ΣΥΜΜΟΡΦΟΥΜΕΝΑ ΩΣ ΠΡΟΣ ΤΟΥΣ ΟΡΟΥΣ ΤΗΣ ΥΠ.ΑΡ358187/25.08.2025 ΑΠΟΦΑΣΗΣ ΕΓΚΡΙΣΗΣ ΤΟΥ ΥΠΠΟ

Την έγκριση της μελέτης αποκατάστασης του κτηρίου επί των οδών Τριπόδων 32 και Ραγκαβά, στην Πλάκα, του Δήμου Αθηναίων και αλλαγή χρήσης του σε πολιτιστικό κέντρο, διότι θα συμβάλουν οι εργασίες στην αποκατάσταση του μνημείου αλλά και στην προστασία των αρχαιοτήτων με τους ακόλουθους όρους:

| ΕΡΓΟ : | ΜΕΛΕΤΗ ΑΠΟΚΑΤΑΣΤΑΣΗΣ ΤΟΥ ΚΤΗΡΙΟΥ<br>ΕΠΙ ΤΗΣ ΟΔΟΥ ΤΡΙΠΟΔΩΝ 32 ΣΤΗΝ ΠΛΑΚΑ ΤΟΥ ΔΗΜΟΥ ΑΘΗΝΑΙΩΝ |
| ΤΙΤΛΟΣ ΣΧΕΔΙΟΥ : ΤΟΜΕΣ Γ-Γ, Δ-Δ & Ε-Ε | ΑΡΙΘΜΟΣ ΣΧΕΔΙΟΥ : T-AT02 |

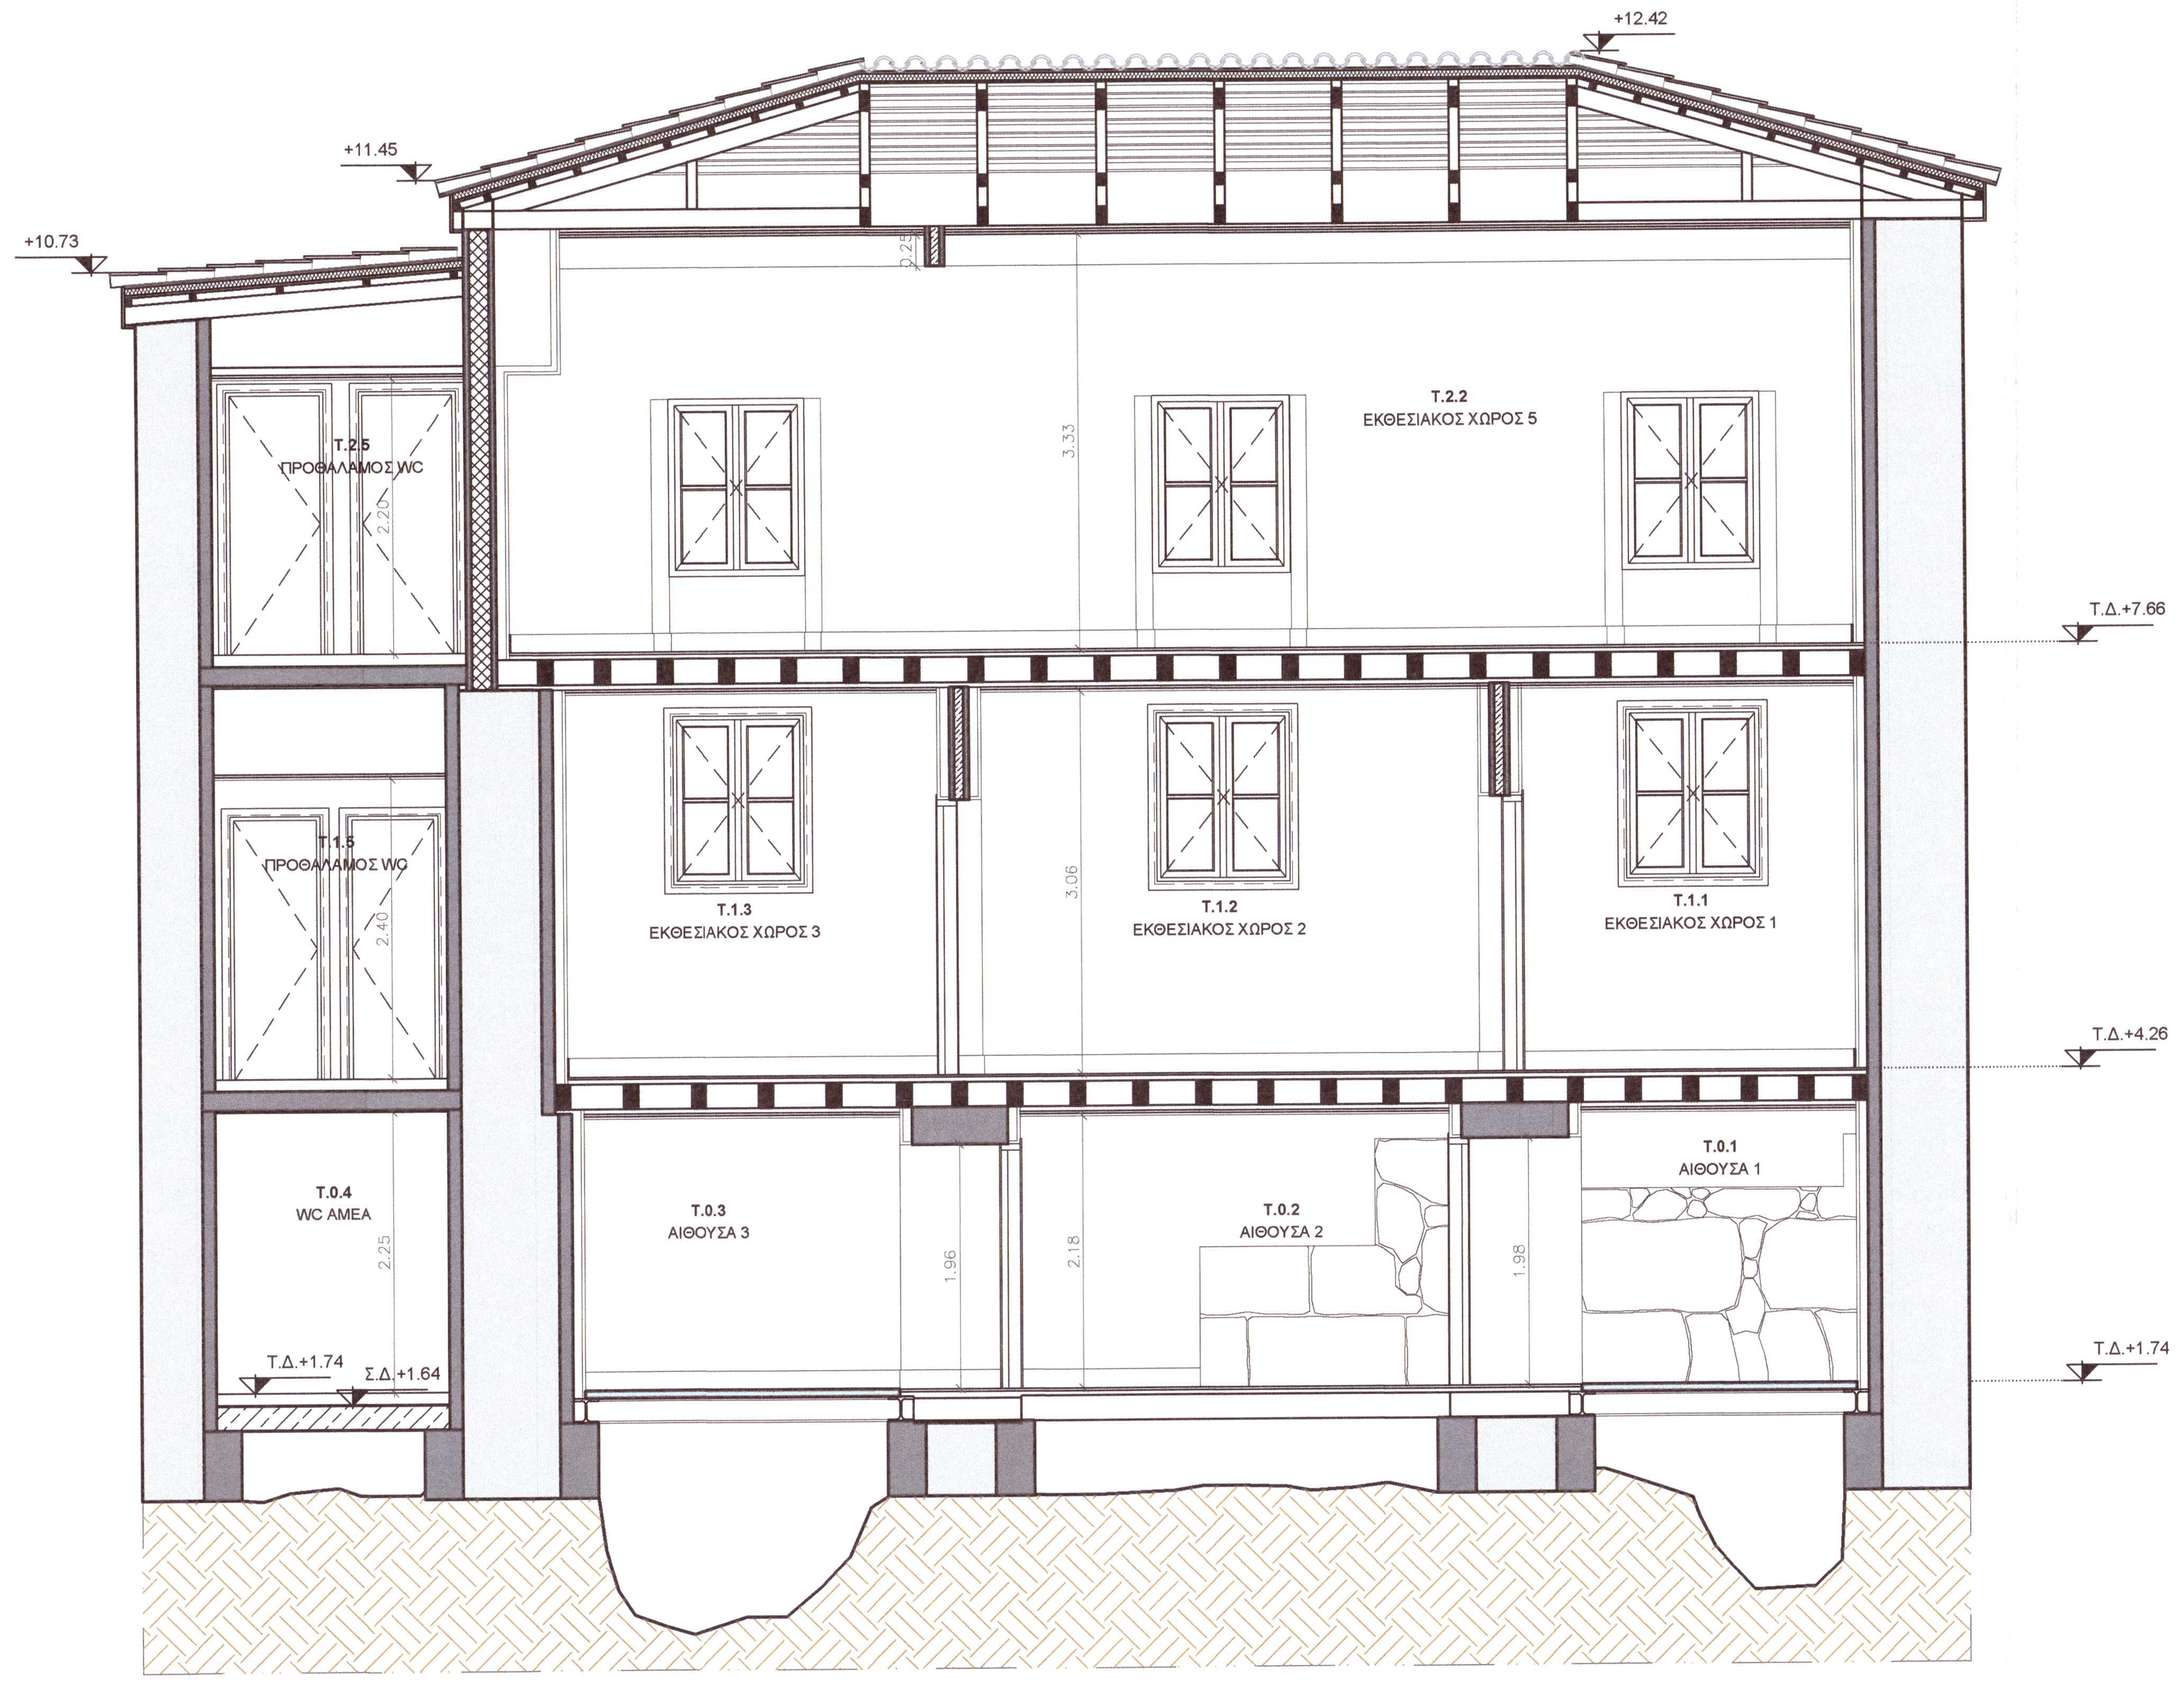
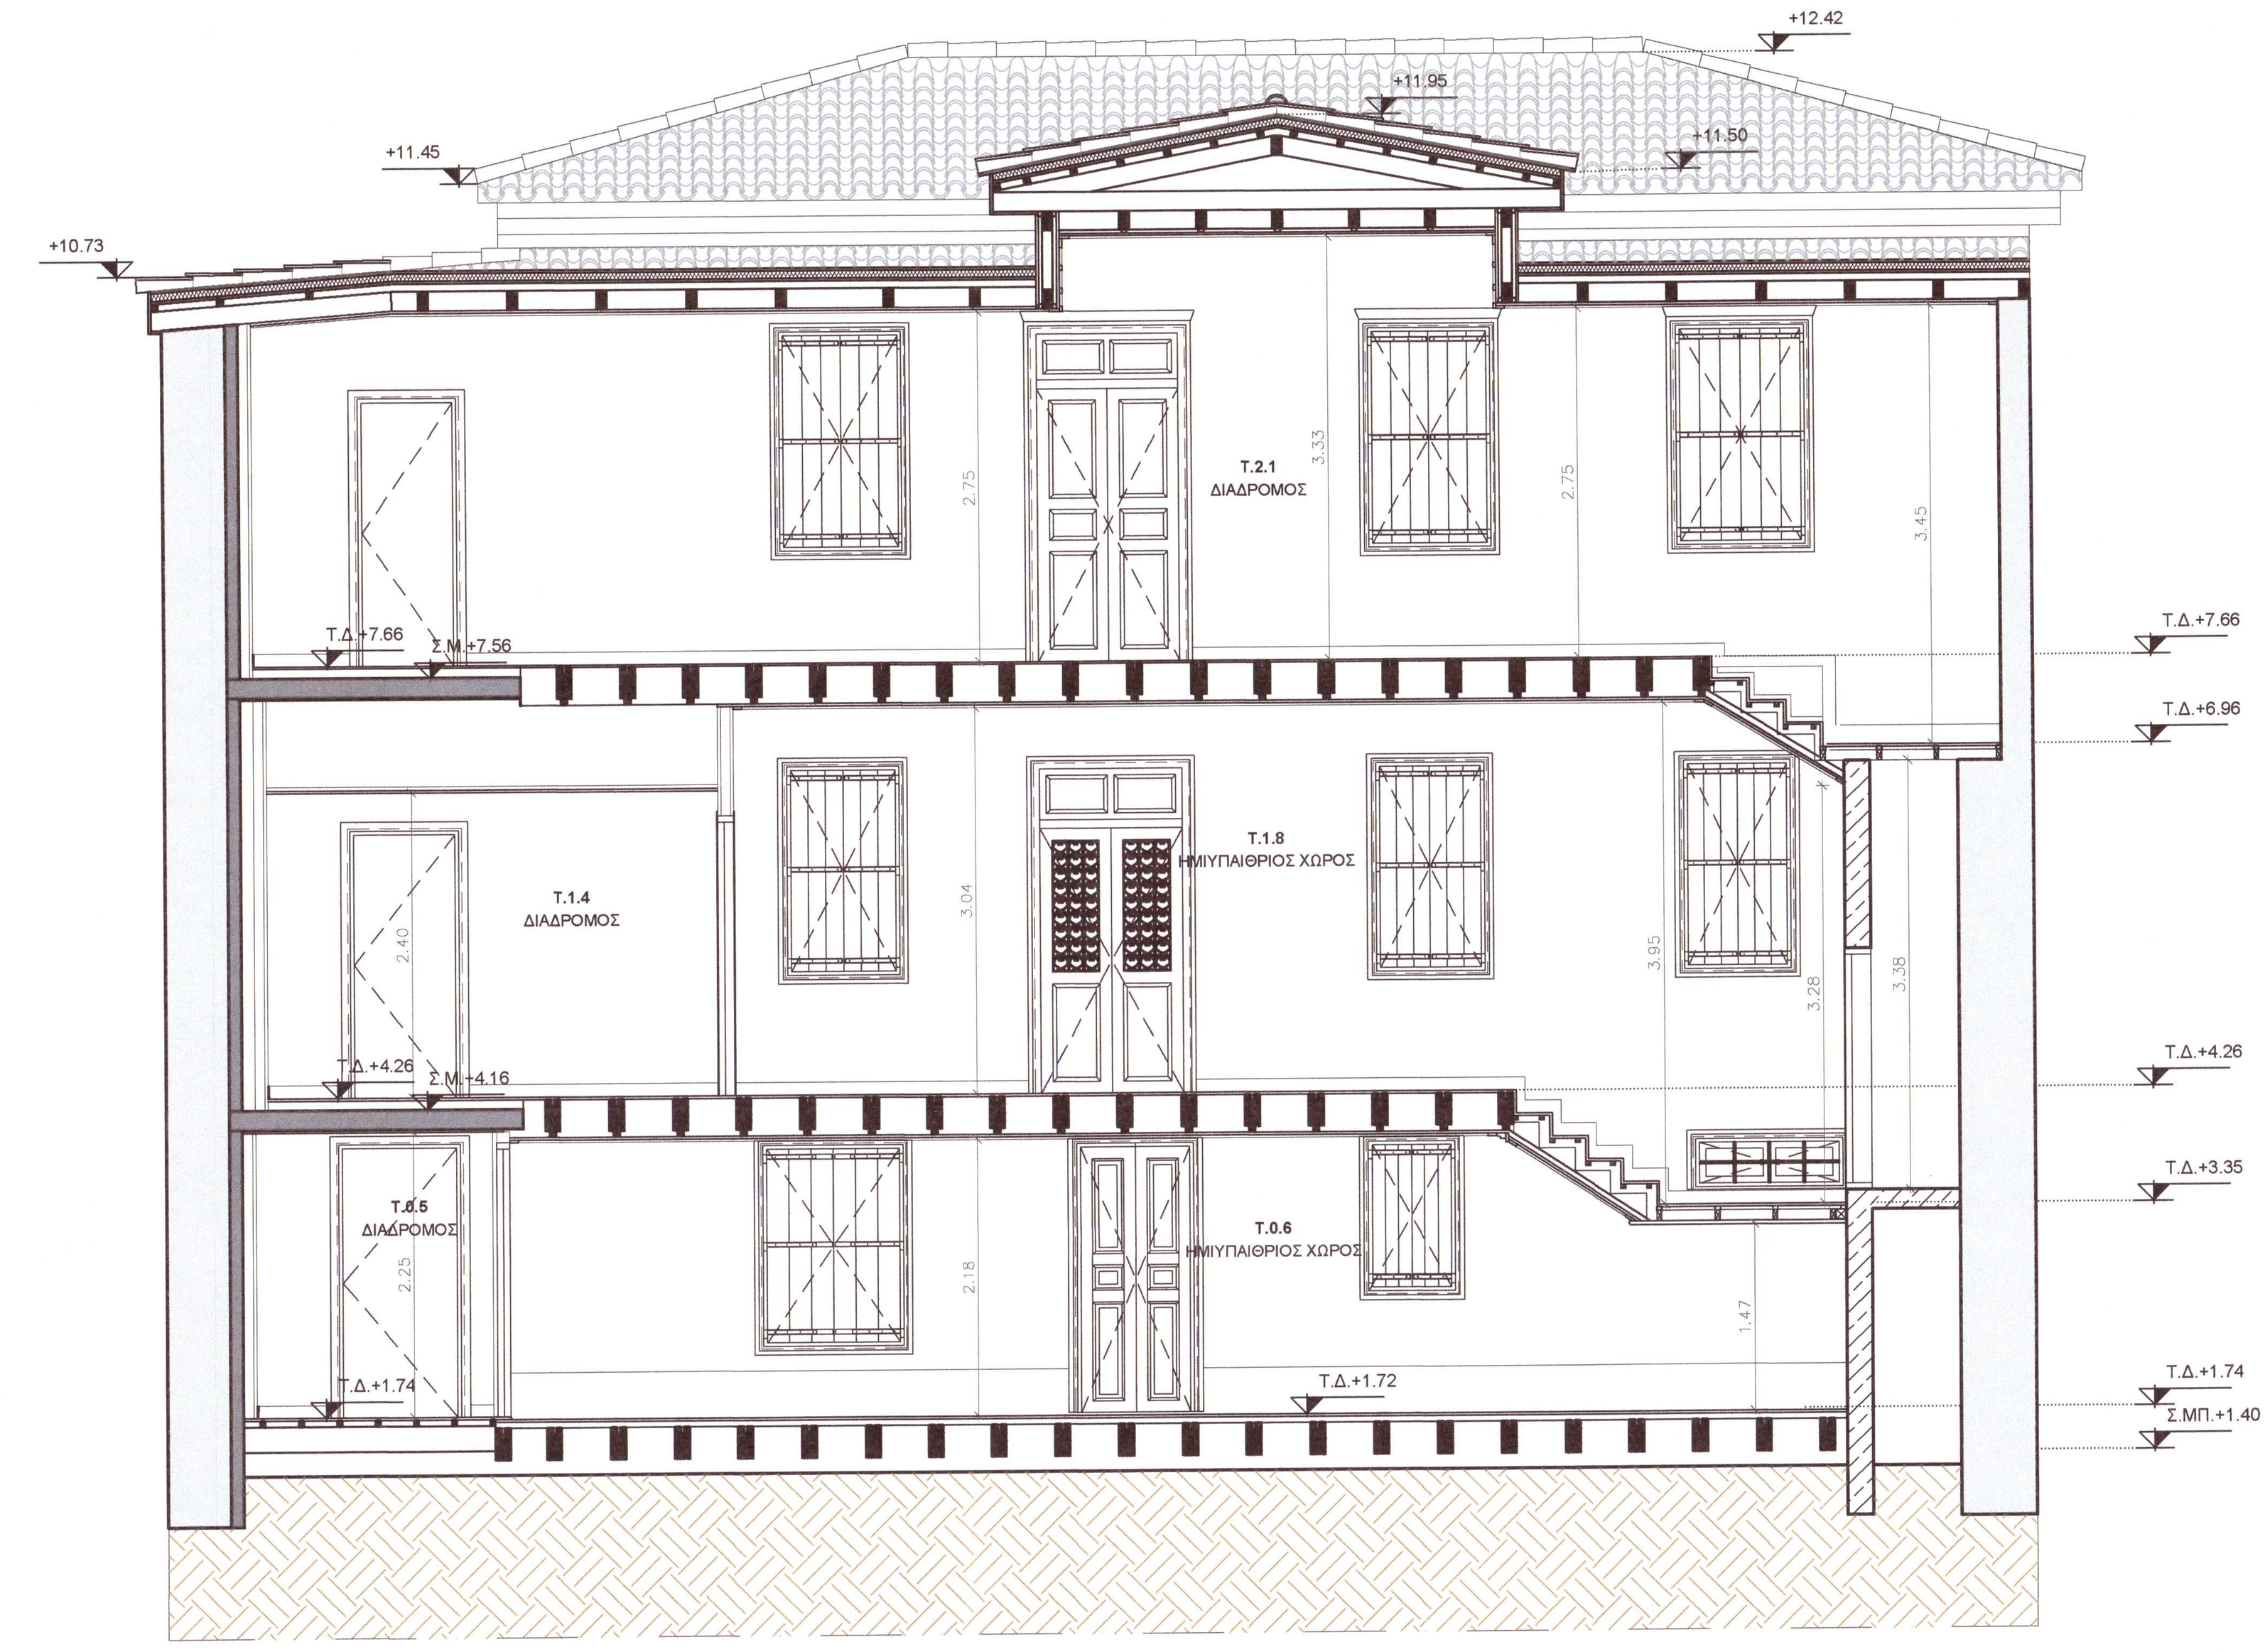
1. Να ελεγχθεί η κατάσταση των τοιχοποιιών οι οποίες έχουν δεχθεί μανδύα οπλισμένου σκυροδέματος.
2. Να τεκμηριωθεί ο βαθμός επιτυχίας της προηγούμενης εφαρμογής ενεμάτων και με βάση αυτά τα στοιχεία να συνταχθεί κατάλληλο πρόγραμμα εφαρμογής ή συμπληρωματικής εφαρμογής ενεμάτων στο σύνολο των τοιχοποιιών.

3. Για τη συνένωση των δύο διαδοχικών χώρων του Β' ορόφου να γίνει διάνοιξη μόνο του τμήματος κάτω από την φρίζα, προκειμένου να εξασφαλιστεί η αντιληπτικότητα της προγενέστερης τυπολογίας με δυο χώρους.

4. Σε επόμενη φάση να προσδιοριστεί η ακριβής θέση των μικροπασσάλων και να υποβληθούν σχέδια.
5. Να μην τοποθετηθούν συστήματα σκίασης (τέντες, κ.λπ.) ή άλλα στοιχεία Η/Μ εξοπλισμού (κλιματιστικές μονάδες, κεραία, φωτοβολταϊκά, ηλιακοί θερμοσίφωνες, αντλίες θερμότητας κ.λπ.) επί του κελύφους του κτηρίου (όψεις, στέγες), προκειμένου να μην υποβαθμίζουν το προστατευόμενο κτήριο και το προστατευόμενο περιβάλλον.

11. Η θέση των κυκλικών υποστυλωμάτων (σε καθ' ύψος συνέχεια αντίστοιχων πασσάλων) με αριθμούς 18, 19, 24 και 25, όπως επίσης και η διατομή τους να τροποποιηθούν/αναδιαταχθούν, ώστε να υπάρχει απρόσκοπτη θέαση των αρχαιοτήτων (κάτω από τον μεταλλικό φορέα).

12. Να εξεταστεί η δυνατότητα να μειωθεί ο αριθμός των πασσάλων/υποστυλωμάτων εκατέρωθεν του αρμού διαχωρισμού των πλακών έδρασης του κτιρίου και αυλής.

13. Να εξεταστεί η δυνατότητα επέκτασης της νεότερης υπερυψωμένης πλακόστρωτης αυλής ολίγον (1-2μ.) προς τα ανατολικά, προκειμένου να στεγάζεται από αυτή συνολικά το βορειοανατολικό χορηγικό μνημείο, ενώ παράλληλα να υπάρχει ικανός υπερυψωμένος χώρος ανατολικά του νέου – αναδομούμενου ιστορικού κτιρίου.

14. Να καταργηθεί η περιοχή Γ με βατούς υαλοπίνακες στην υπερυψωμένη πλακόστρωτη αυλή προκειμένου να απλοποιηθεί ακόμη περισσότερο ο φέρων οργανισμός της.
